Projeto Estratégico Rede Bem Cuidar RS – Certificação da UBS Amiga do Idoso
CHECKLIST - PLANO DE ADEQUAÇÃO DE ACESSIBILIDADE NA ESTRUTURA FÍSICA

Município: Sapucaia do Sul

Endereço: R. Heladio Medeiros de Azevedo, 159 – Bairro Ipiranga

Rampa e degraus existentes

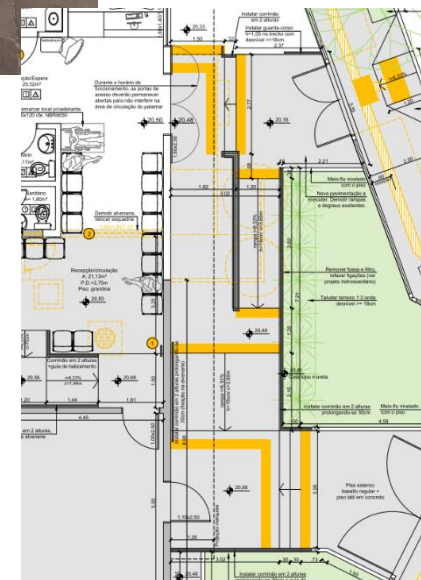
4.2 As escadas e rampas contam com corrimãos e guarda-corpos em conformidade com a NBR 9050/2020;		X	obs.5
	4.3 As dimensões dos degraus atendem à fórmula de Blondel ($0,63\text{ m} \leq p + 2e \leq 0,65\text{ m}$);		X

4.5 Para o caso de haver pavimento superior e/ou inferior existe Elevador e/ou plataforma elevatória para atendimento da circulação;			X
	4.6 A rampa atende aos parâmetros de dimensionamento, proteções e inclinações,		X

Projeto contempla novas circulações verticais (rampas/escadas/degraus) acessíveis

Obs. 5 – Circulações verticais: Para adequação de escadas e rampas, no projeto estão previstas novas rampas e escadas/ degraus isolados com dimensões e corrimãos de acordo com os preceitos da NBR9050.
